Regolamento Urbanistico Edilizio

Variante di adeguamento 2019 al RUE

Schede Osservazioni e relativi pareri

Comune di Ravenna
Area Pianificazione Territoriale
UO Progettazione Urbanistica

Variante n. 26 ID Oss. 2980

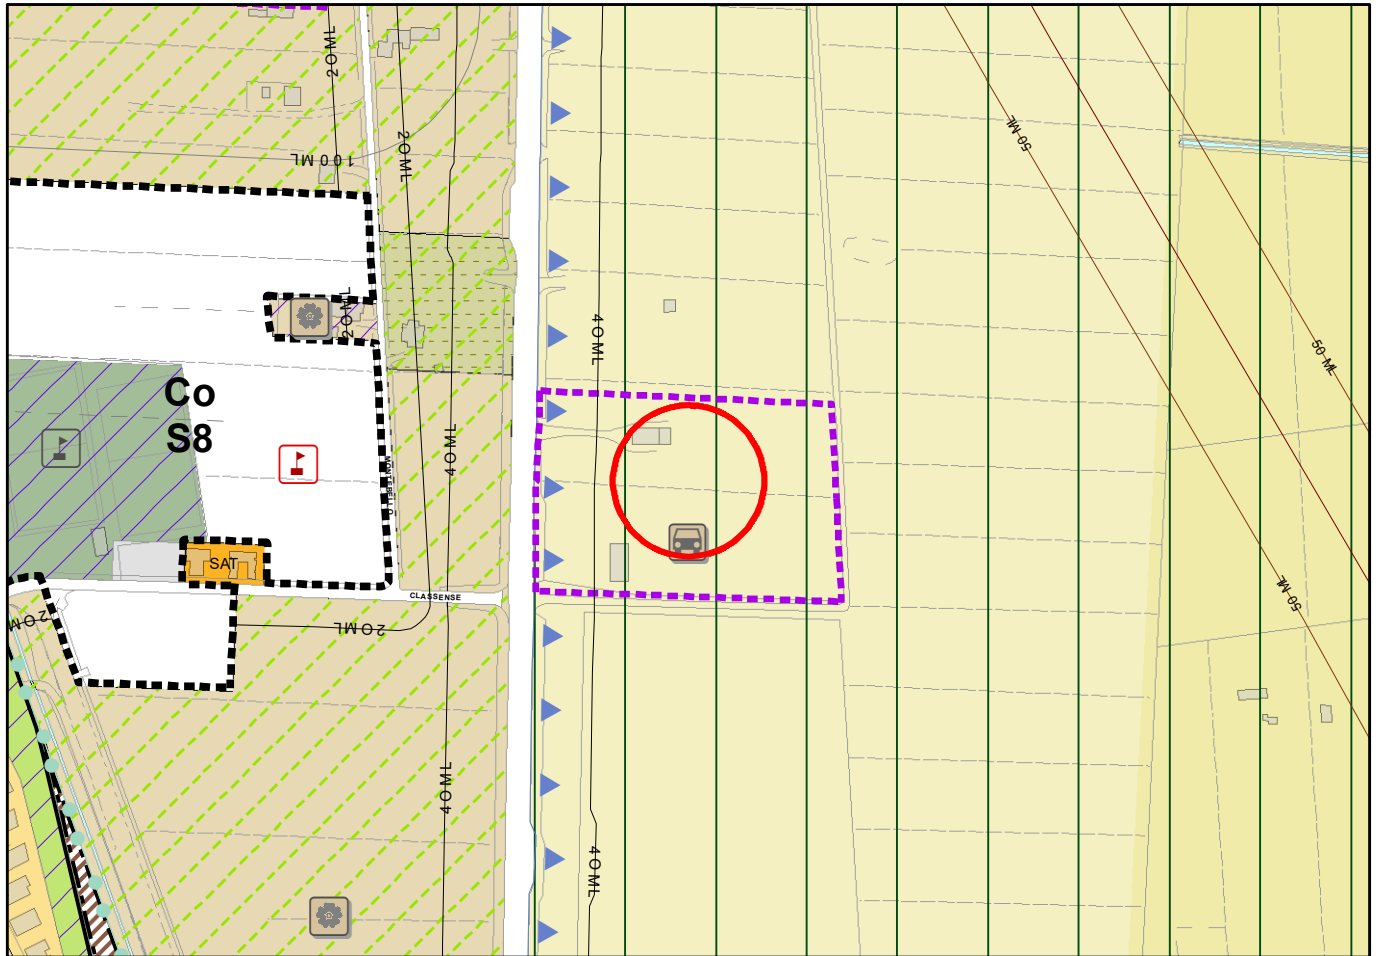
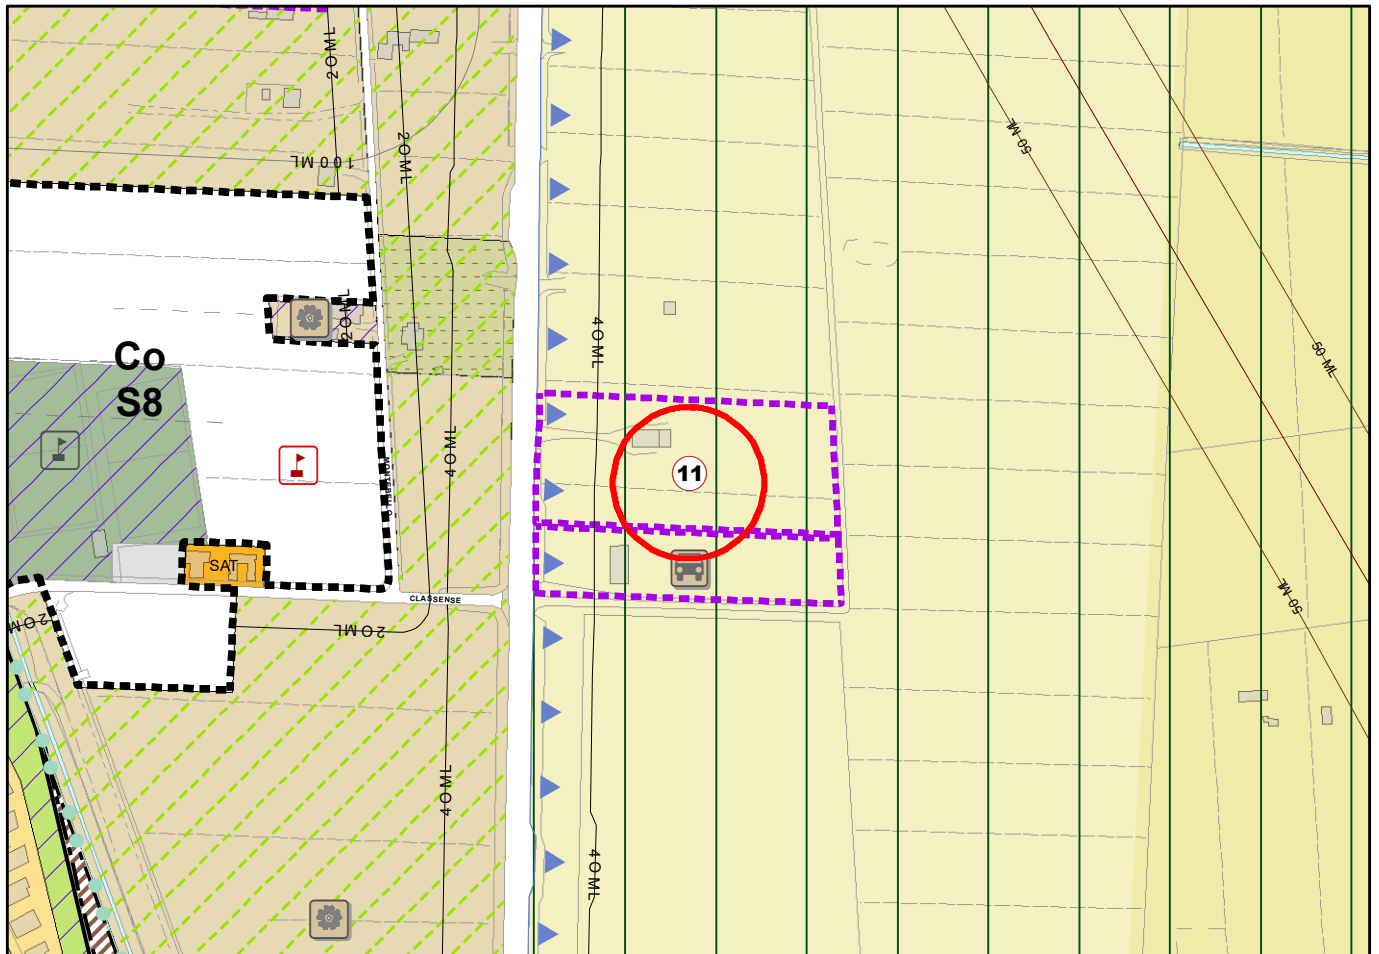
OSSERVAZIONE

[modifica cartografica](#) del 08/01/2020

056			8		<p>All'area scolastica si applica l'indice perequativo di 0,15 m²/m² da realizzarsi a distanza in comparti ospitanti.</p> <p>Inoltre, devono essere cedute le aree interessate dalle opere pubbliche (quali: viabilità, rotonda, percorso ciclabile) ed effettuato il versamento delle somme previste, stimate pari a € 1.850.000 per la realizzazione delle stesse e del parcheggio da effettuarsi a cura del Comune; a fronte di ciò viene assegnata una SC di m² 5600 da realizzare a distanza in comparti ospitanti. Sarà il progetto definitivo/esecutivo che individuerà l'esatto tracciato della viabilità pubblica di massima rappresentato in cartografia.</p>	
	056			9		<p>L'ambito è finalizzato alla cessione delle aree in proprietà interessate dal completamento dello svincolo fra SS.16 e SS.45 che dovrà avvenire in sede di attuazione del PU Convenzionato (art. III.1.2).</p>	
	056	Ponte Nuovo		10		<p>La SC (m² 5.016 circa) derivante dal meccanismo compensativo dell'area pubblica per viabilità e verde di filtro potrà essere attuata, previo PU Convenzionato (art. III.1.2), per un 40% come produttivo, in ampliamento della attività esistente (Foglio 162 mappale 46) per il restante 60% come residenza e commerciale a PT, in adiacenza e continuità all'intervento di cui alla S6 e quale naturale completamento edificato del fronte sulla nuova via di accesso al parco archeologico.</p>

n.Tavola: **042**

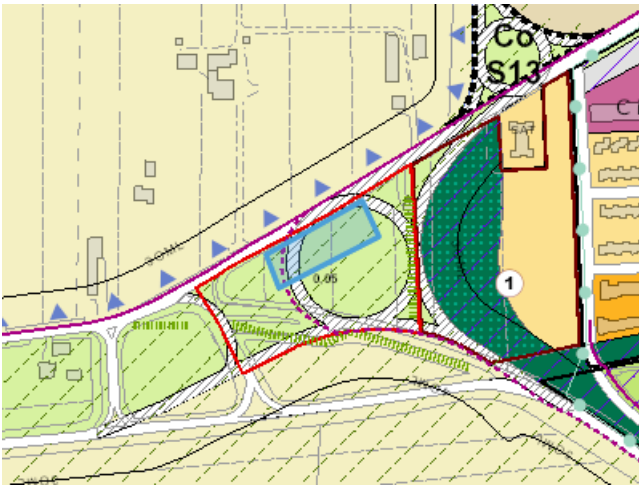
OGGETTO: Modifica della rotonda in previsione, al fine di poter realizzare l'attività commerciale che ha in progetto.

n.Tavola: **012**

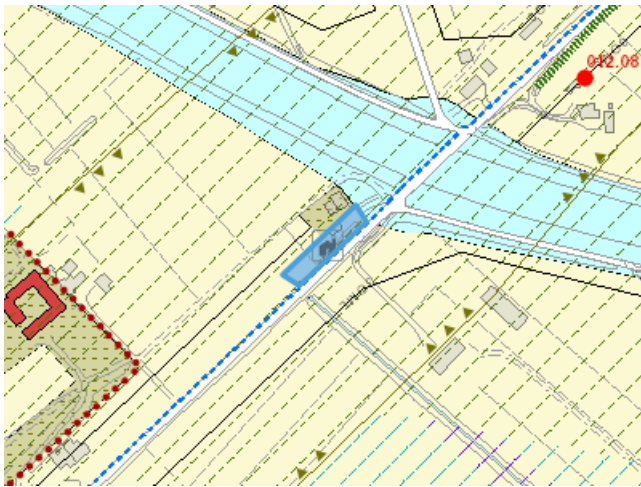
OGGETTO: Modificare da attrezzature e spazi di interesse pubblico (servizi per il culto) a verde privato con la possibilità di destinare ad usi civili la preesistente legittima costruzione.

Si propone di accogliere l'osservazione modificando da attrezzature e spazi di interesse pubblico (servizi per il culto) a verde privato.

Variante n. 37 ID Oss. 2994

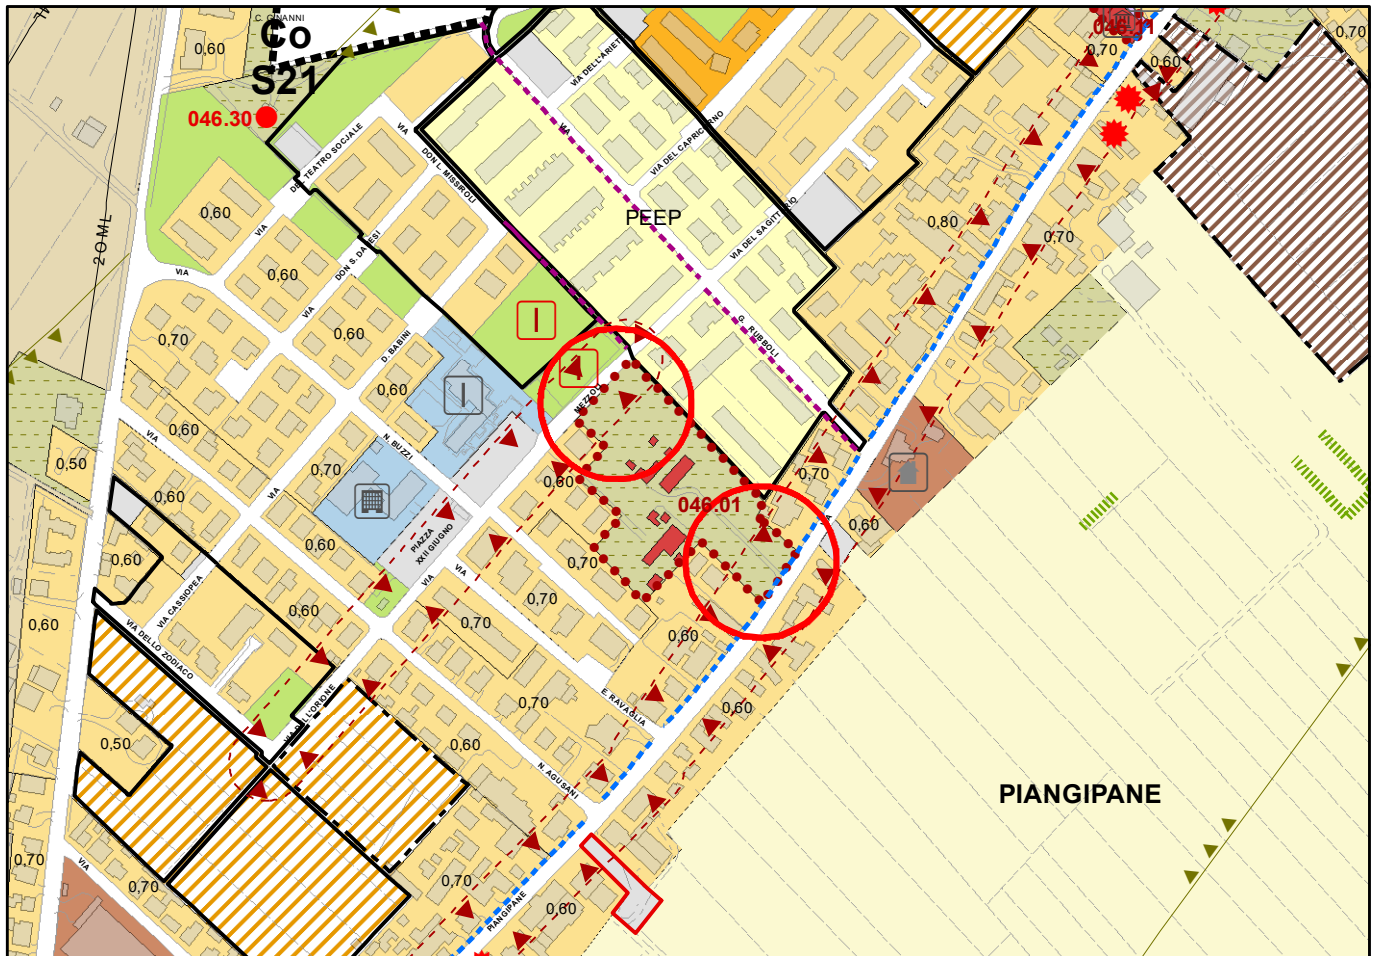
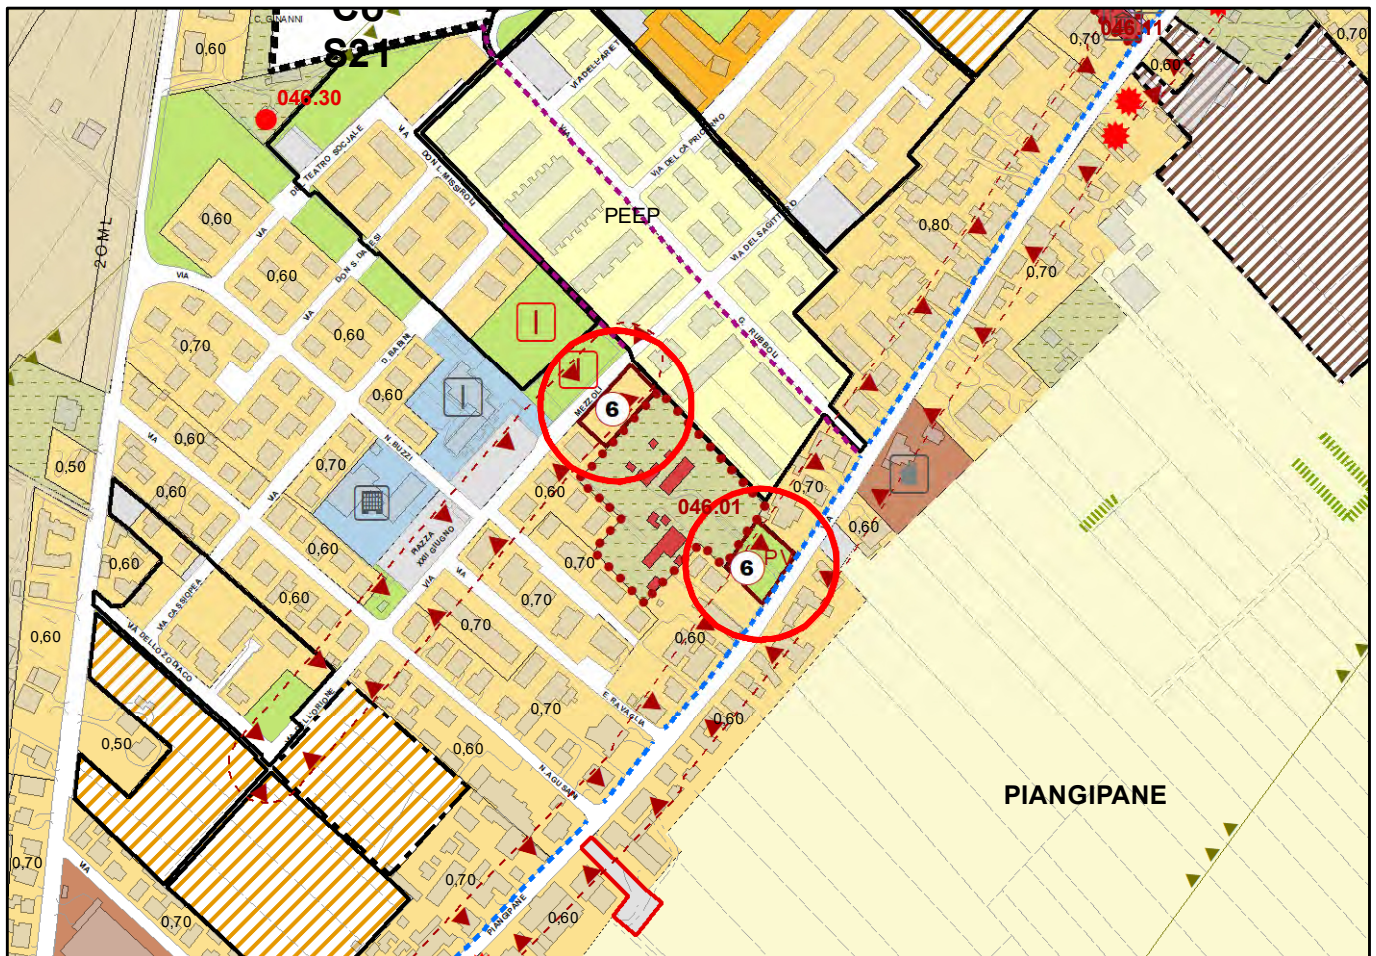
OGGETTO: Ridefinizione del perimetro del verde privato che definisce l'ambito di rispetto del complesso edilizio di valore storico architettonico con modifica da verde privato a area consolidata prevalentemente residenziale e di un'area a Pk pubblico

[Modifica cartografica e obiettivo di località del 22/01/2020](#)

12	046	S.Michele	6	1	IC	S22 – problematiche legate alla realizzazione del sub comparto.	
12	046	S.Michele	5	2	P	Messa in sicurezza del tratto terminale di via Braccasca; evitando incrocio a raso sulla S.Vitale in relazione alla nuova viabilità e al nuovo svincolo con l'A14 bis a servizio dell'area produttiva esistente di progetto.	
12	046	S.Michele	7		V	Il RUE dovrà individuare un'idonea area a Parcheggio in fregio all'abitato e presso l'area della Chiesa e valorizzare l'asse della vecchia Faentina e il recupero degli edifici colonici esistenti.	Il RUE ha previsto il parcheggio.
	046	S.Michele		4		La SC derivante dal comparto destinato ad area pubblica soggetta a meccanismo compensativo può essere realizzata, in aggiunta a quanto già concesso per norme di componente, nell'area a verde privato, compatibilmente con la salvaguardia delle alberature e il mantenimento degli edifici eventualmente da conservare se di valore.

046	S.Michele		5		Sono consentiti usi ecologico-ambientali, sulla base di uno specifico PU Convenzionato (art. III.1.2) che potrà definire, in ragione dello stato di fatto e di diritto delle aree, tra gli usi compatibili anche la produzione di energia da fonti alternative con esclusione delle biomasse.	
	046	Piangipane		6		Esclusivamente a fronte della cessione dell'area destinata a parcheggio verde pubblico (Pv) posta su via Piangipane è consentita l'edificazione dell'area consolidata con Uf 0.60 posta su via Mezzoli. Il PUC dovrà comprendere anche il progetto del parcheggio verde pubblico. Il progetto del parcheggio verde pubblico (Pv) dovrà rispettare il cono di visuale e l'assialità del viale di ingresso all'edificio di valore storico architettonico, percorso che dovrà continuare anche nell'area di parcheggio.	OSS 37
	047	Fornace Zarattini		3		Ambito commerciale/produttivo – via Faentina relativo al completamento dell'impianto urbanistico attuale, miglioramento della qualità architettonica, tecnologica e funzionale della generalità del patrimonio edilizio, qualificazione e maggiore dotazione di servizi pubblici nonché delle opere di urbanizzazione. Le zone a RUE sono interessate dalla scheda di indirizzo sulla viabilità di cui all'ambito Rq05 di POC.	Trattasi di obiettivo generale riferito all'intero Pb "PRU Fornace"

Variante n. 46 ID Oss. 3021

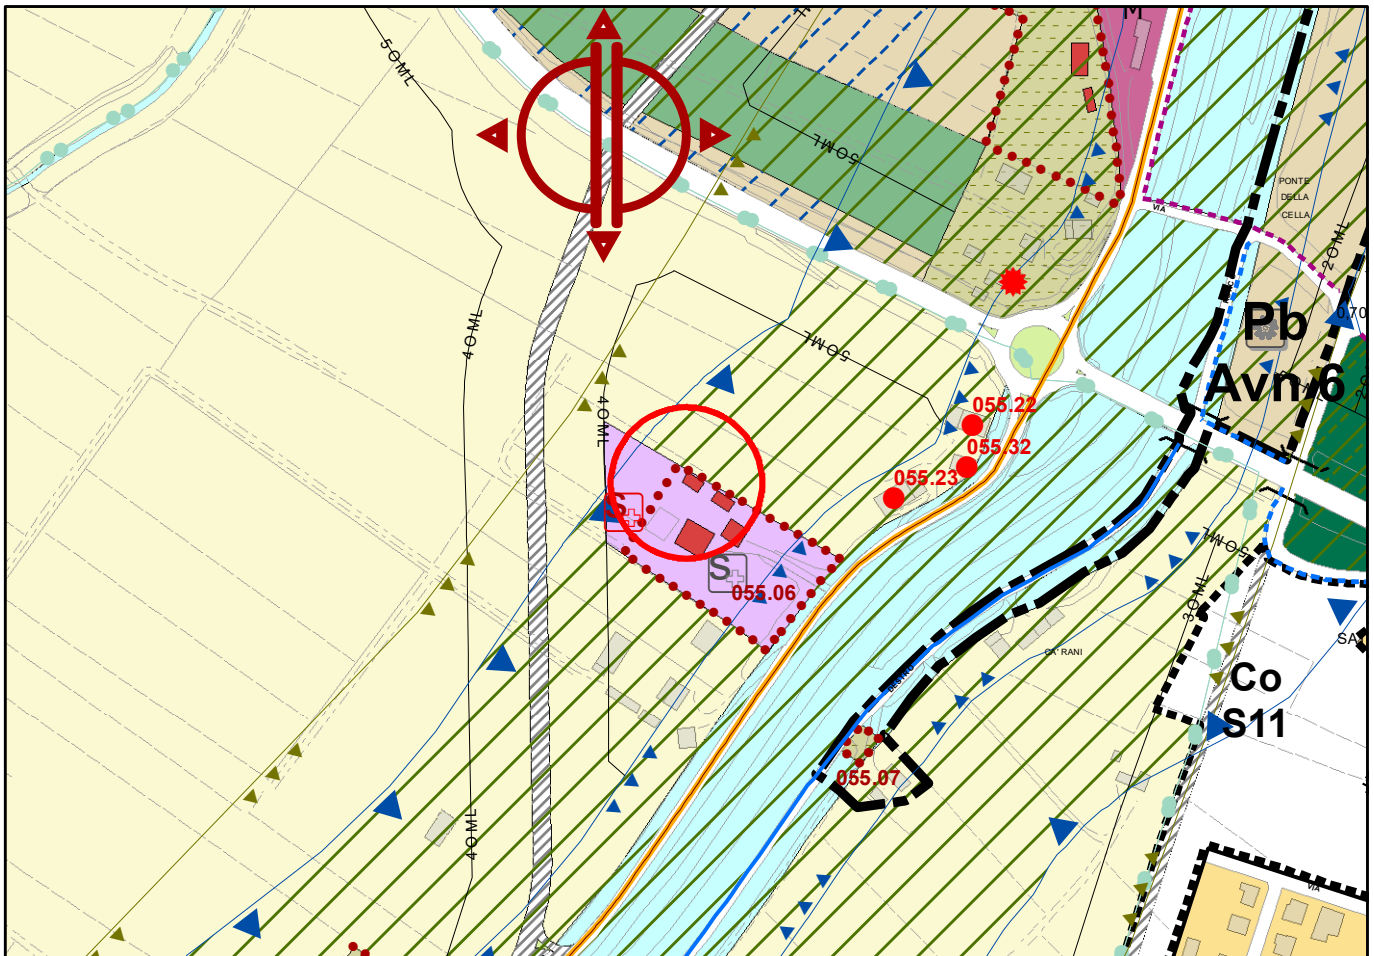
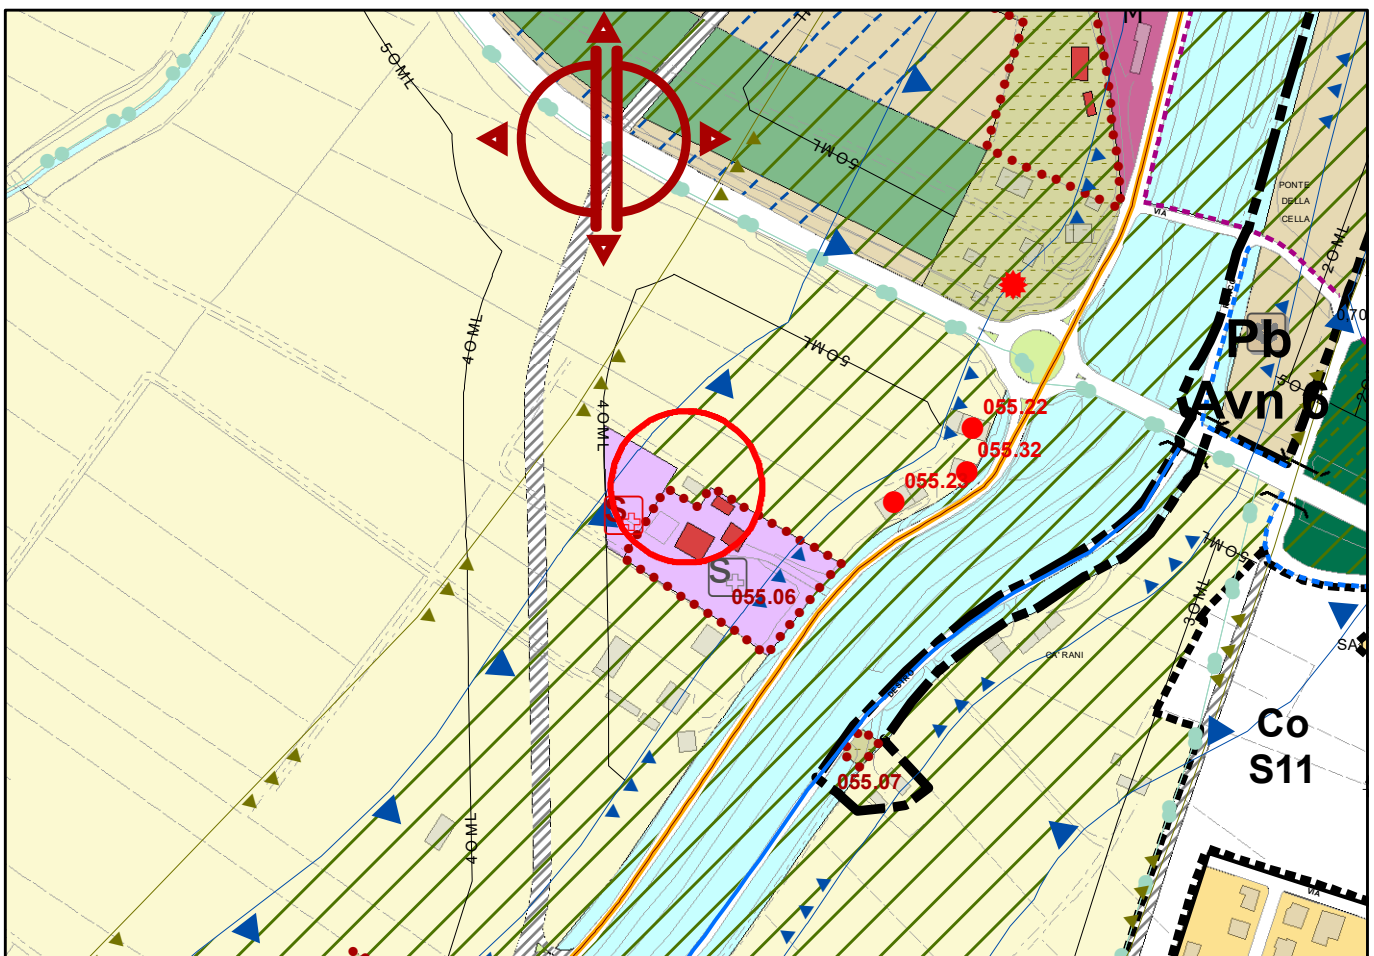
OSSERVAZIONE

Si propone di accogliere l'osservazione modificando come da stralcio di RUE allegato. Ciò considerato che il valore storico-architettonico è posto solo dal RUE (non dal codice dei beni culturali) e che l'edificio non fa parte dell'attrezzatura socio-sanitaria.

[modifica cartografica](#) del 07/01/2020
